### Problemas na mudança de termóstato em frigoríficos e congeladores - fábrica 80

Imagem 1 - Termóstato Atea

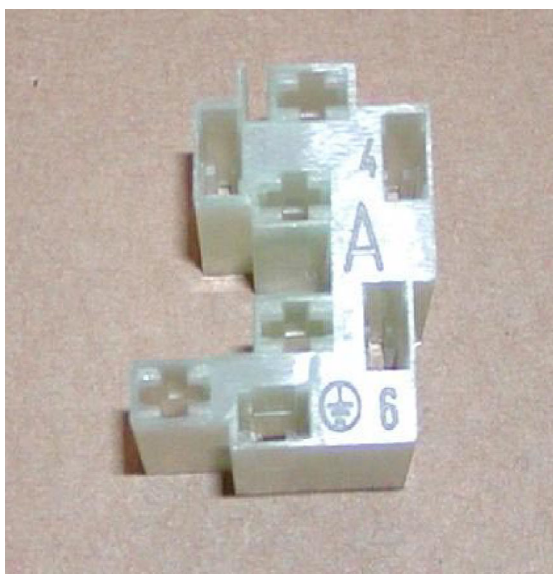
Para a mudança de termóstato *RANCO em vez de ATEA* ou *ATEA em vez de RANCO*, o bloco de ligação no termóstato precisa de ser rodado 90° graus.

Para isso é preciso soltar primeiro os conectores AMP e, depois de girar o bloco de ligação, voltar a colocá-los na posição certa. A assinalação é efectuada no bloco de ligação com as letras R para RANCO ou A para ATEA.
